デジタル安全保護系関係規格技術評価書案に関する確認事項及び要望事項

2022年10月17日

北海道電力株式会社
東北電力株式会社
北陸電力株式会社
東京電力ホールディングス株式会社
中部電力株式会社
関西電力株式会社
中国電力株式会社
四国電力株式会社
九州電力株式会社
日本原子力発電株式会社
電源開発株式会社

(1) アンアベイラビリティ及び誤作動率の評価の範囲(デジタル安全保護系/アナログ安全保護系の比較)

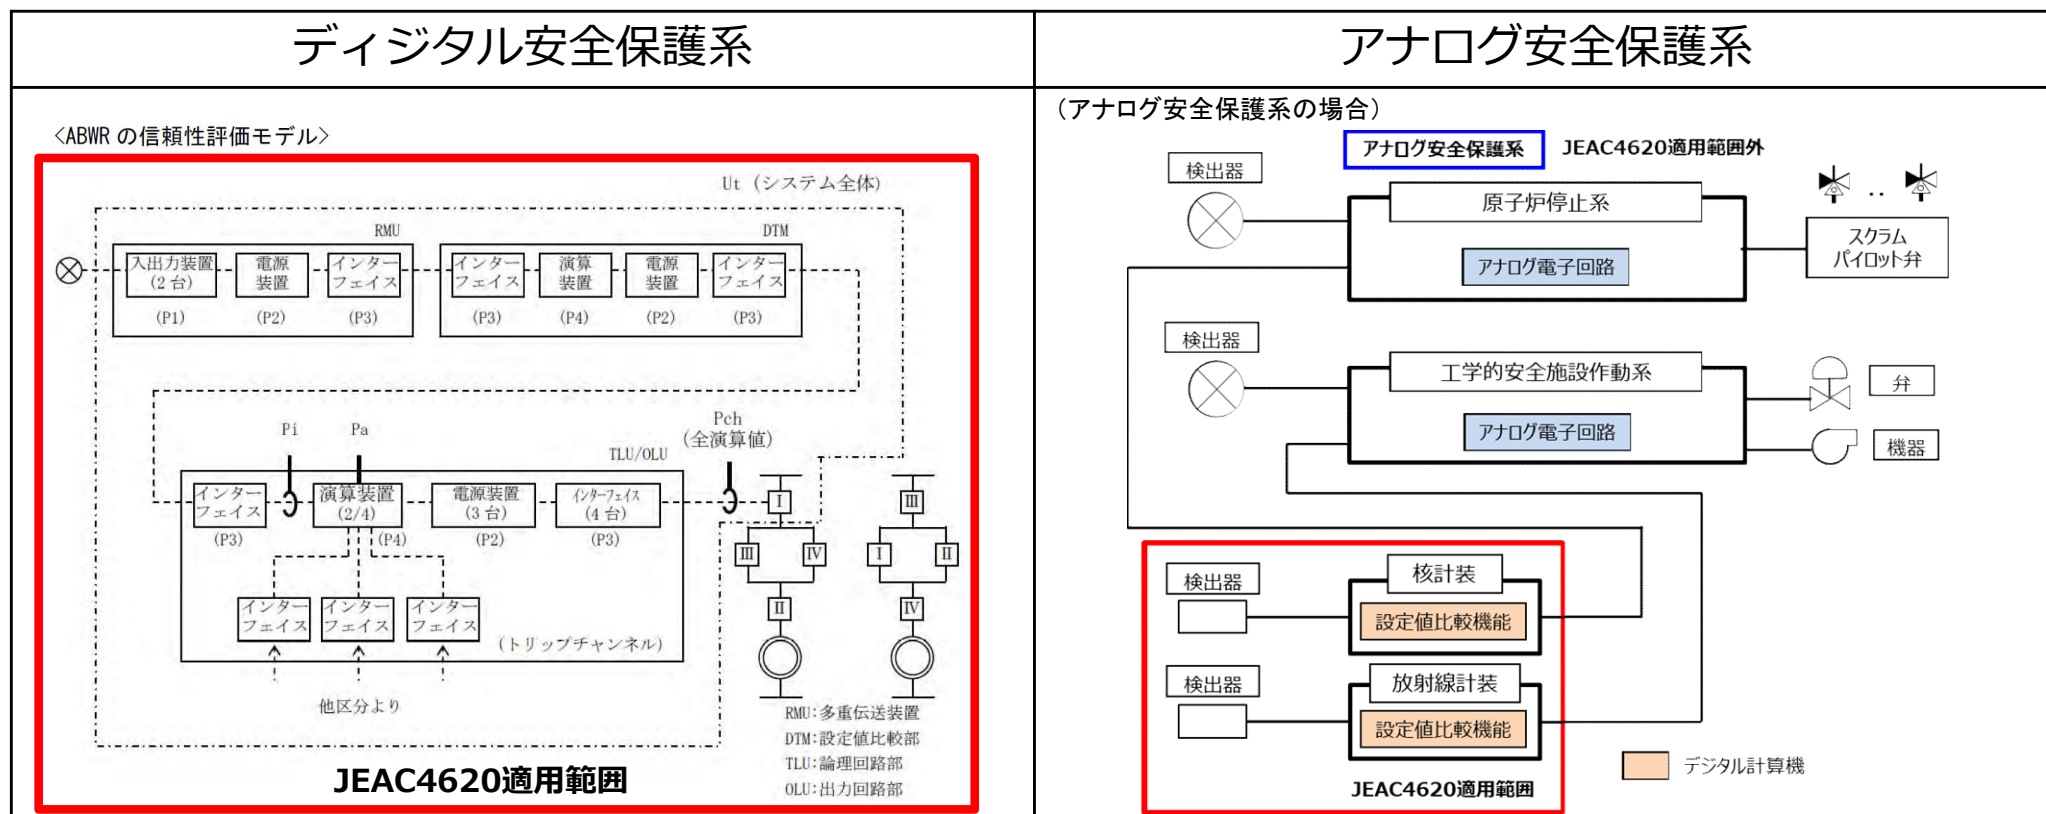
- 「これに必要な全ての要素を含めて評価する」について、アナログ安全保護系を適用しているプラントにおいて核計装・放射線計装のような一部にデジタル計算機を適用している場合、安全保護系全体のアンアベイラビリティ及び誤動作率の評価を要求されるか？
アナログ安全保護系はJEAC4620の適用範囲ではないため、基本的に安全保護系全体としての評価は要求されないものとする。

- 「これに必要な全ての要素を含めて評価する」について、核計装・放射線計装のような安全保護系の中で検出器として扱われている部分にデジタル計算機を適用している場合、当該の設備に対してアンアベイラビリティ及び誤動作率の評価を要求されるか？
核計装・放射線計装のような安全保護系の中で検出器として扱われている部分にデジタル計算機を適用している場合については、従前どおり各設備の保安活動の重要度に応じた適切な方法を適用し、機器単体としての健全性を確認すれば十分と考える。

- ・JEAC4620としてアナログ安全保護系に対するアンアベイラビリティ及び誤動作率の評価は要求していない。
- ・アナログ安全保護系のプラントに一部デジタル化された装置(BWRの核計装・放射線計装のようなケース)を使用した場合(下図左側)も, JEAC4620としてはアナログ安全保護系全体へのアンアベイラビリティ及び誤動作率の評価は要求していないと考えている。これは, 「デジタル計算機」を「デジタル安全保護系のデジタル化された演算・論理処理部」と読み替えた場合も同様と考えている。
- ・一部デジタル化された装置(BWRの核計装・放射線計装のようなケース)に対する信頼性評価については, 次頁参照。
